Ministero dell' Ambiente e della Tutela del Territorio e
del Mare - Direzione Generale Valutazioni Ambientali

U. prot DVA DEC-2011-0000346 del 23/06/2011

Parere n. 677

**Impianto di trattamento di rifiuti speciali pericolosi e non
ubicato a S. Benigno Canavese (TO)**

Fig. 1 - Planimetria con la distribuzione indicativa degli edifici e dei pozzi piezometrici per il monitoraggio post bonifica della falda freatica

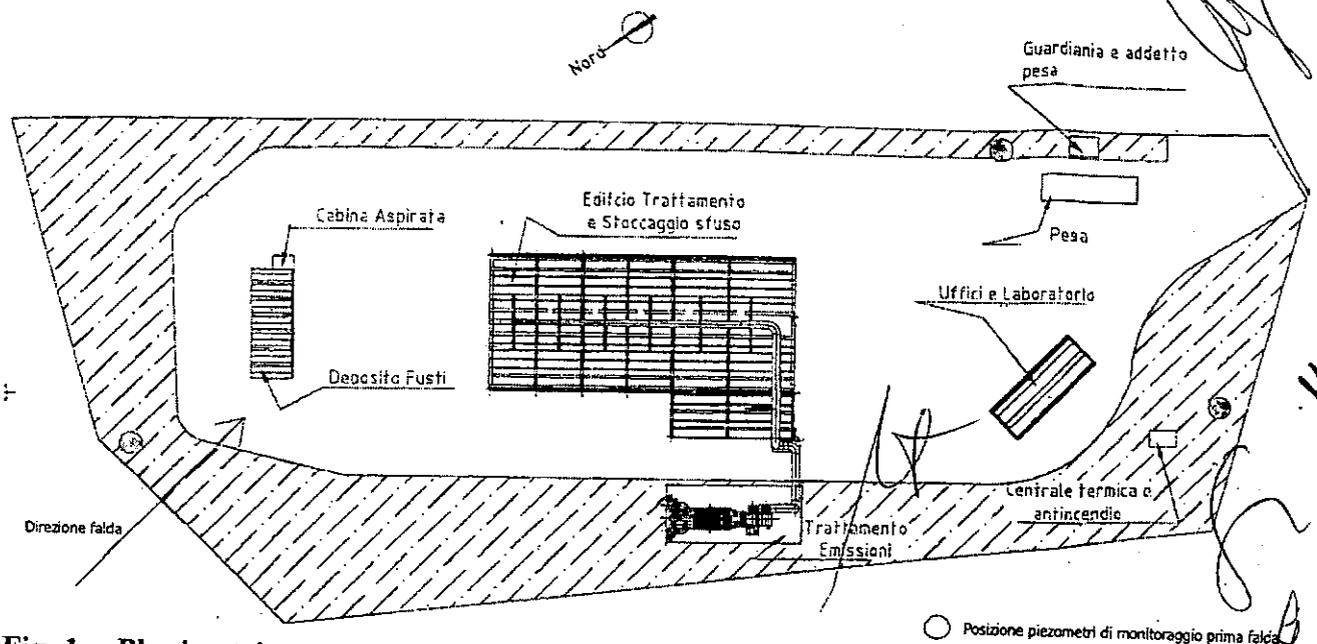
Manca nel SIA una planimetria con le quote della disposizione degli edifici e servizi.

- per quanto riguarda la sistemazione del sito e le opere civili e servizi si rilevano le seguenti carenze:
 - mentre sono riportati con sufficiente dettaglio gli ingombri in pianta ed in elevazione delle strutture e dei manufatti (ripresi identicamente dallo stabilimento di Orbassano), manca la loro localizzazione nella nuova area, cioè mancano planimetrie quotate riportanti gli edifici, i cabinati ed i servizi, il piano di riferimento dei piazzali, i livelli/dislivelli delle vie interne, dell'ingresso e delle aree a verde perimetrali, la sconnessione idraulica dei piazzali con l'esterno, etc;
